**"RS 1 VRT Prosenice – Ostrava-Svinov, II. část,
 Hranice na Moravě – Ostrava-Svinov –
 kompenzační opatření"**

N. Doklady objednatele

N.1 Doklady o projednání

Záznam z projednání problematiky kompenzačních opatření pro čolka velkého a náhradních opatření

Kačárna v Polanecké rybniční soustavě

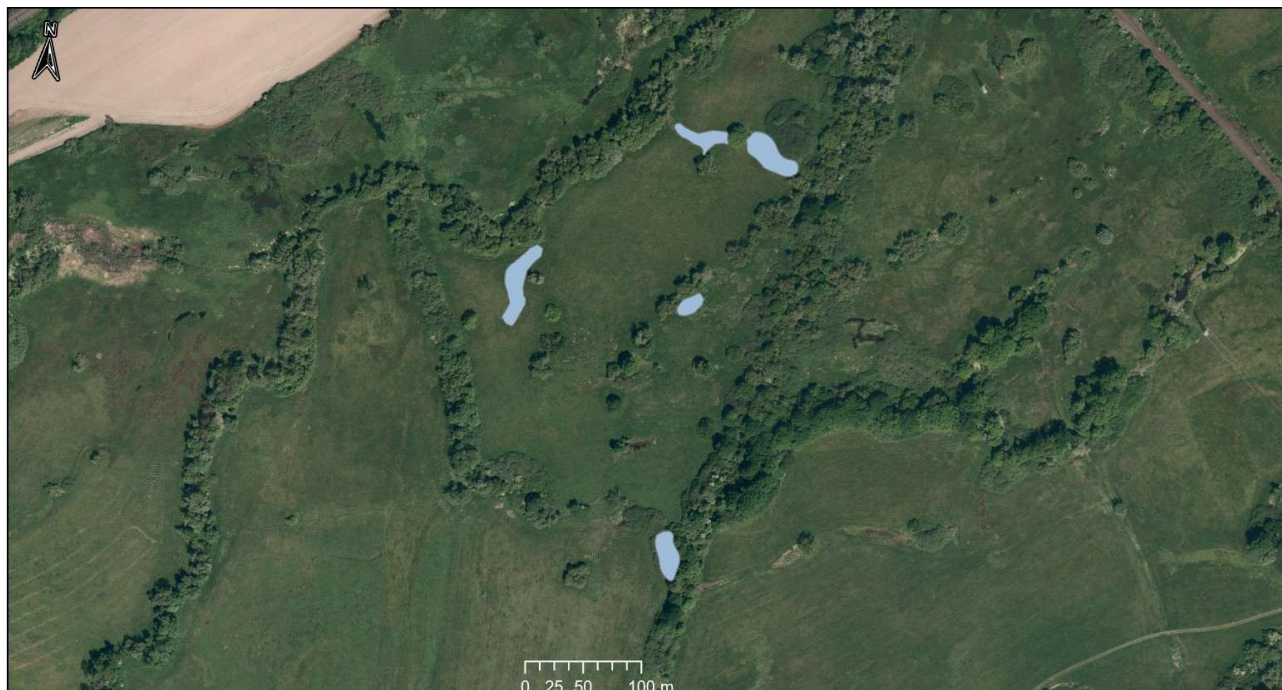
Kompenzační opatření v lokalitě Kačárna bude realizováno v dohodnuté ustálené podobě.

Nápravná opatření v bývalém odstavném nádraží v Polance nad Odrou (v k. ú. Svinov)

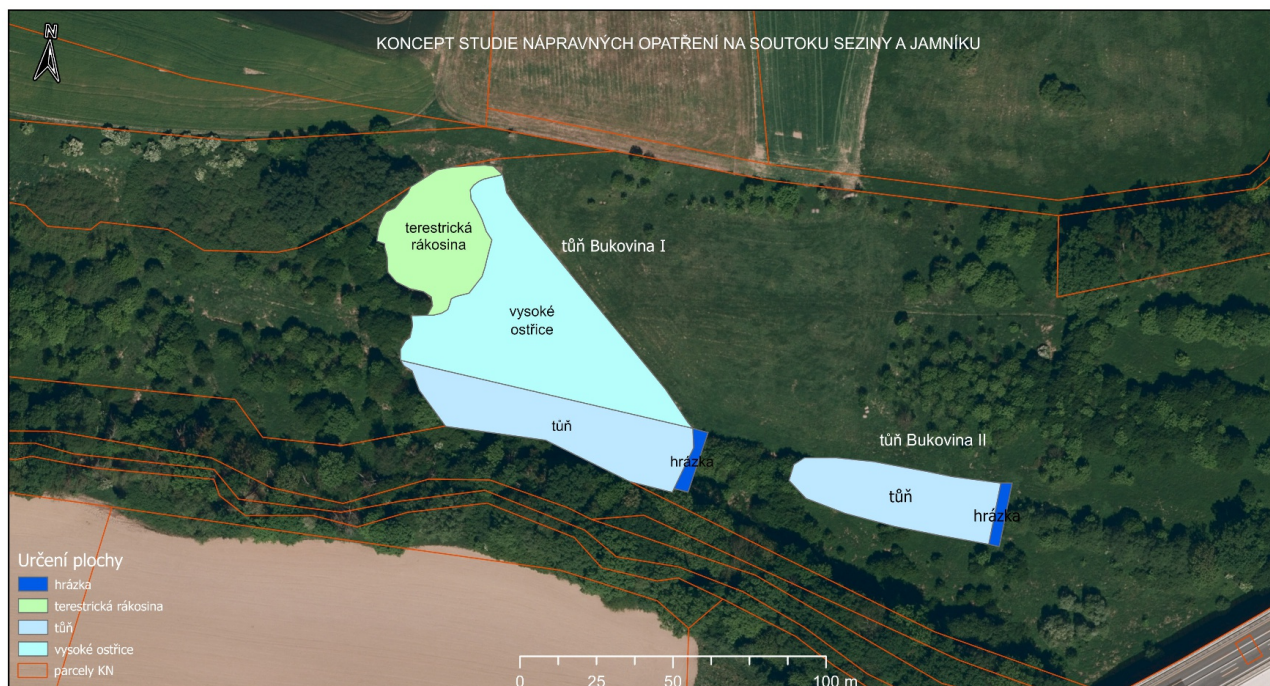
Nápravná opatření budou připravena dle závěrů terénního šetření, které proběhlo dne 12. 8. 2025, a to s jedinou změnou, kterou bude vypuštění tůní z návrhu. Důvodem jsou především nedávné změny ve vodním režimu v území.

Nápravná opatření tedy budou zahrnovat eradikaci ložisek nepůvodních invazních rostlin, především křídlatky (*Reynoutria* spp.), odstranění artefaktů z povrchu (kusů betonu apod.) a rehabilitaci lučních biotopů. V souladu s dohodnou nebudou odstraněny výsadby nepůvodních kultivarů dubů.
